99年度莫拉克颱風災區基本地形圖

修測工作(第二作業區)

## 工作總報告書

### 附錄三、成圖監審意見回應表

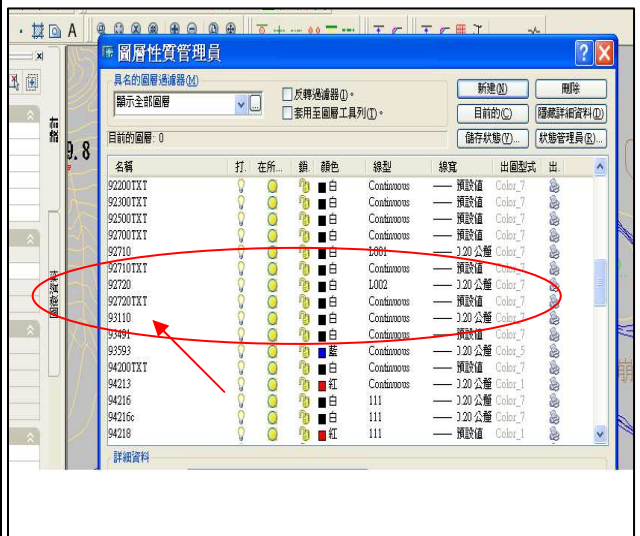
<p>1. 接邊不合(圖層)</p> 	<p>接邊不合(圖層)已更正</p> 
<p>2. 接邊不合(溝渠)</p> 	<p>接邊不合(溝渠)已更正</p> 
<p>3. 接邊不合(溝渠)</p> 	<p>接邊不合(溝渠)已更正</p>

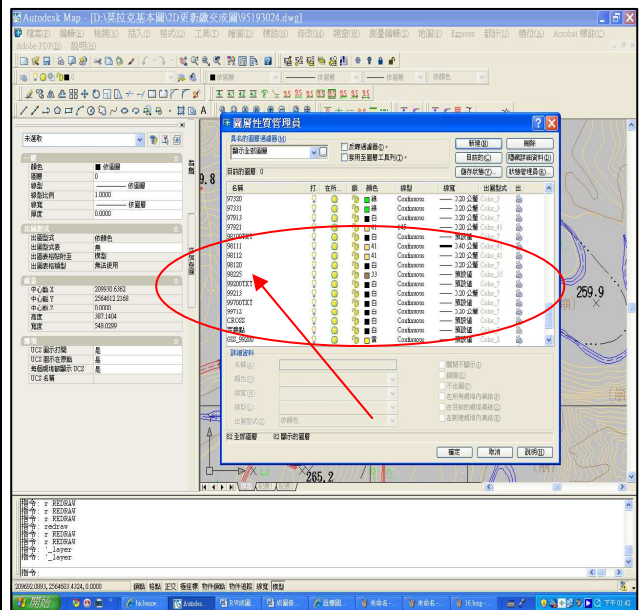
11. 圖層未統一

圖層未統一已更正

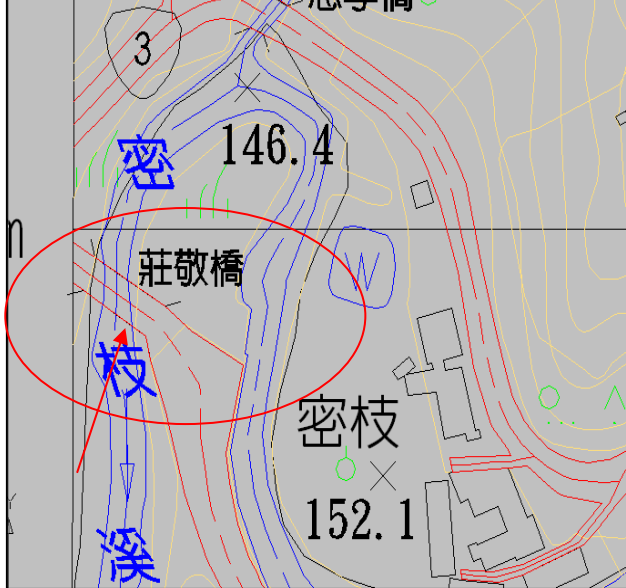
12. 圖層未統一

圖層未統一已更正

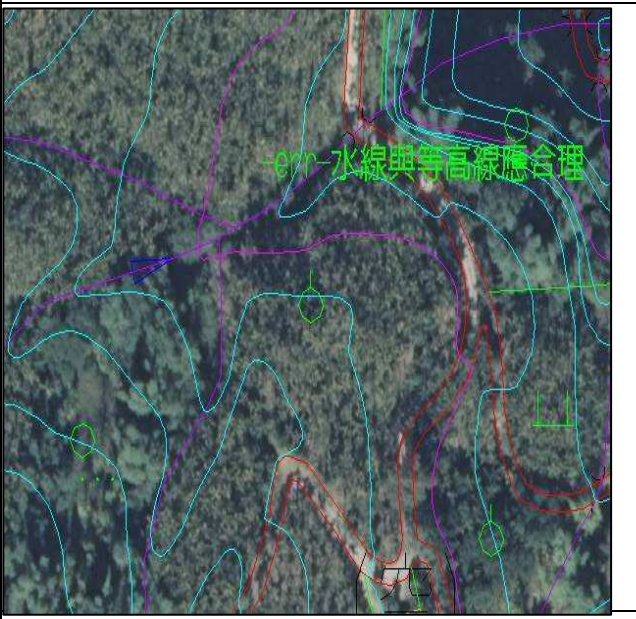
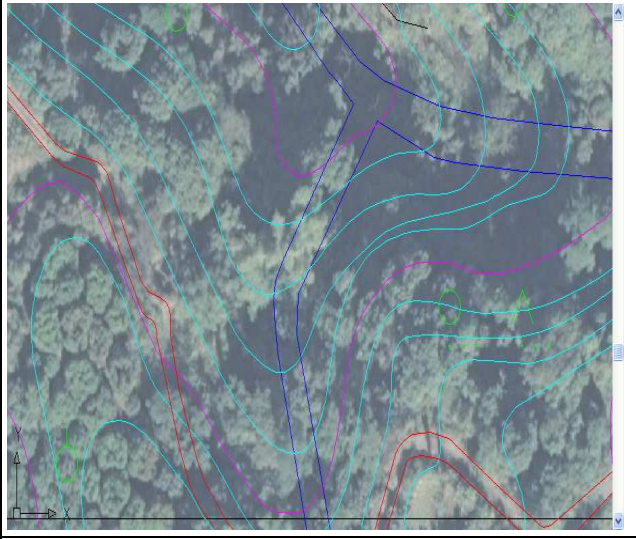
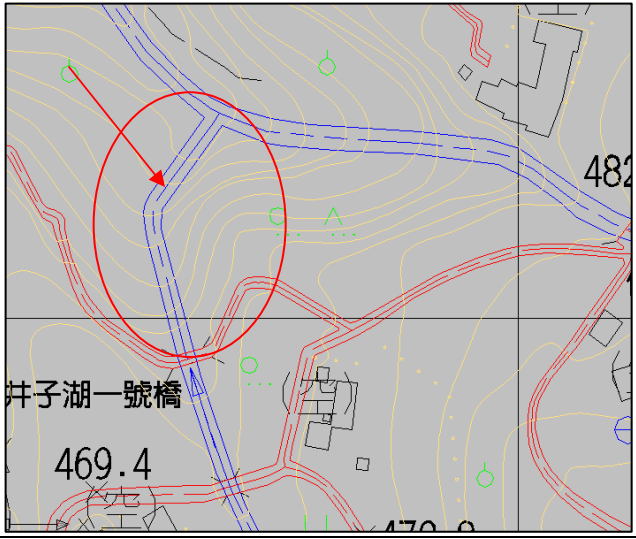
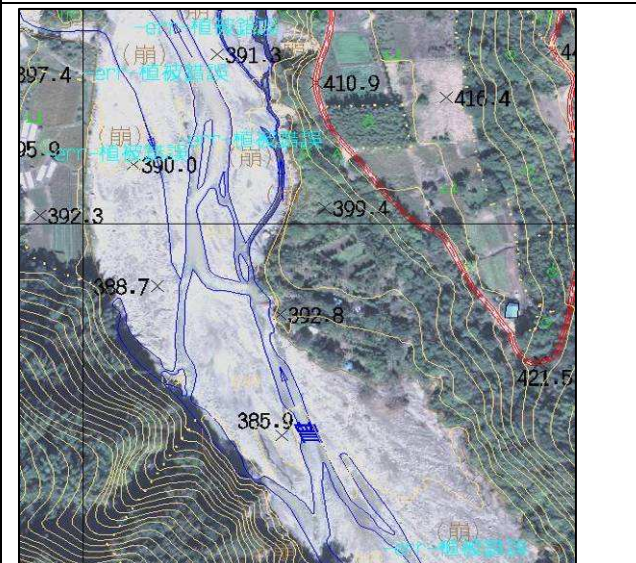
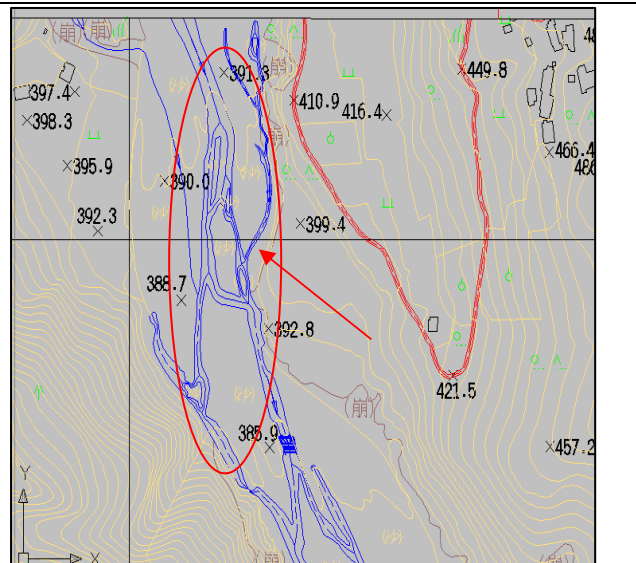
<p>43. 鐘連溪-鍾連溪</p> <p>錯誤為鐘連溪 正確為鍾連溪</p>	<p>鐘連溪-鍾連溪更正</p> 
<p>44. 接邊不合(水流方向)</p> 	<p>接邊不合(水流方向)已更正</p> 
<p>45. 河流不合理</p> 	<p>河流不合理已更正</p>

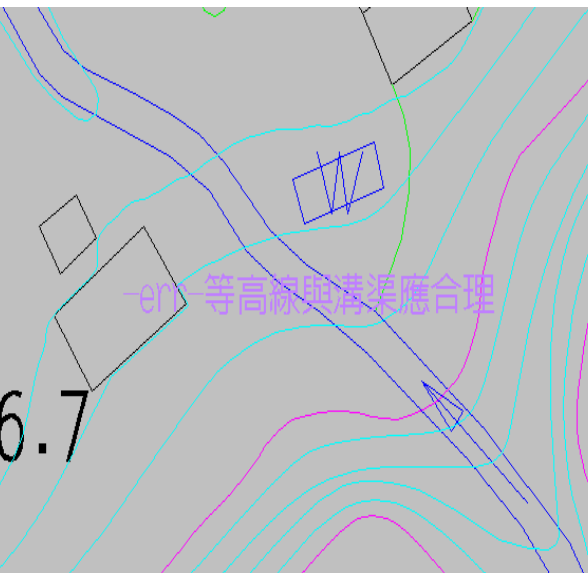
<p>67. 植被錯誤(檳榔, 椰子應以果樹表示)</p> 	<p>植被錯誤已更正</p> 
<p>68. 植被錯誤</p> 	<p>植被錯誤已更正</p> 
<p>69. 植被錯誤</p> 	<p>植被錯誤已更正</p>
